Aan:	Gemeente Bergen
T.a.v.:	Simon van Dam
Onderwerp:	Stedenbouwkundig advies nieuwbouw Hotel Boulevard Egmond aan Zee
Datum:	25 april 2012
Referte:	Stefan la Grand en Maarten Hoorn

Figuur 4 Volumeschets

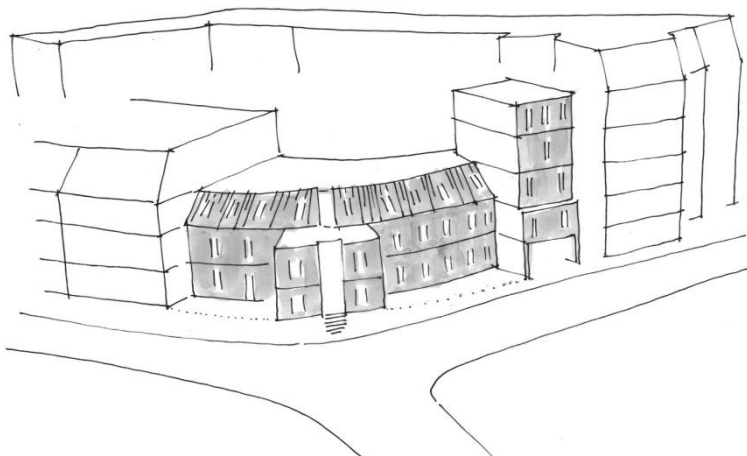
Zoals het plan nu is voorgesteld, zal de ruimtelijke impact te groot zijn. Voorgesteld wordt om mee te werken met het initiatief, indien de bouwhoogte direct grenzend aan het vergunde deel wordt verlaagd en het lage gedeelte zo breed mogelijk te maken. Dit betekent dat de overgang naar het naastgelegen Atlantis in een iets grotere stap gaat.

Om de ruimtelijke impact zo beperkt mogelijk te houden, is het voorts van belang een kwalitatief hoogwaardig ontwerp te maken. Hierbij dient de kleinschaligheid te worden benadrukt. Dit kan worden gerealiseerd door een verspringende rooilijn in het pand te realiseren. Daarnaast dient een duidelijk verband te zijn tussen de functies in de plint en de openbare ruimte. Er moet hier geen sprake zijn van een achterkantsituatie. In figuur 4 is een schetsimpressie opgenomen van hetgeen wordt geadviseerd.
